## GRANSKNINGSHANDLING

# SAMRÅDSREDOGÖRELSE

Detaljplan för fastigheten Lockarp 31:1 m.fl. i Lockarp i Malmö

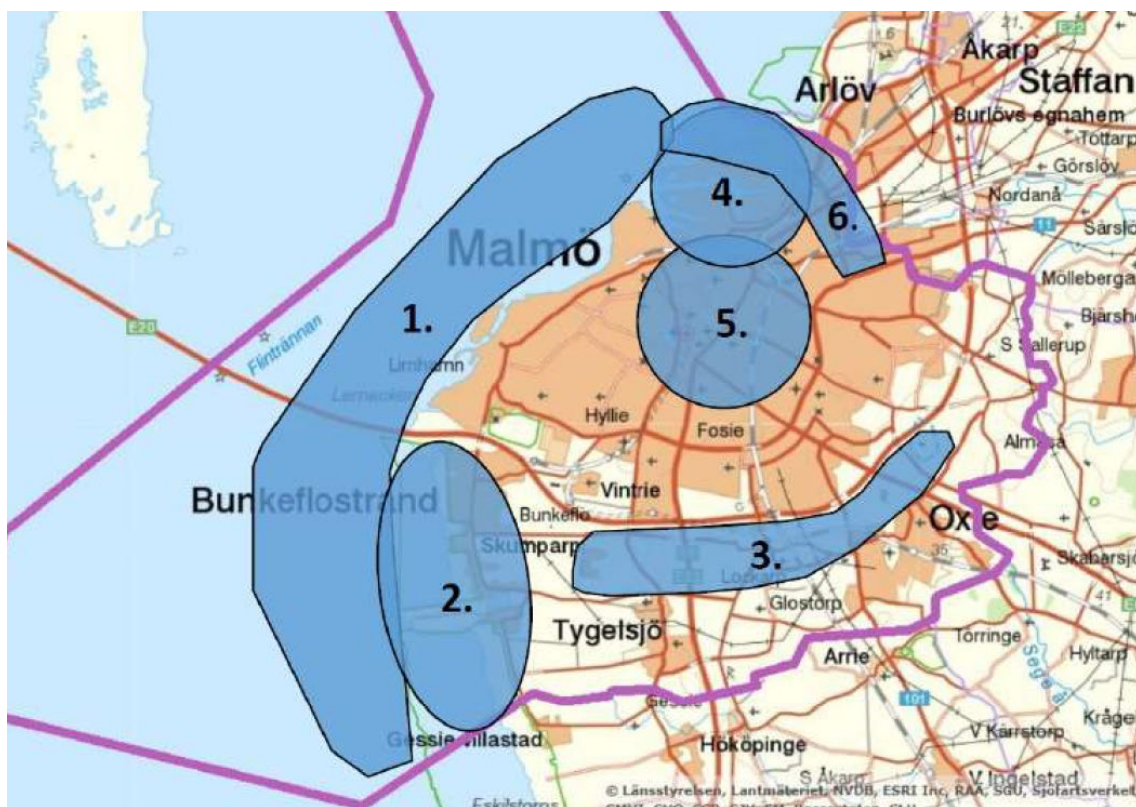
Av planbeskrivningen framgår att planförslaget är upprättat i enlighet med översiktsplanen och länsstyrelsens granskningsyttrande över översiktsplanen. Länsstyrelsen skrev i sitt granskningsyttrande till ÖP 2018 att *"Länsstyrelsen bedömer att det finns risk för att riksintresse för kulturmiljövård inte tillgodoses inom område 3. Utanför Yttre Ringvägen"*. Med hänvisning till nedanstående karta:
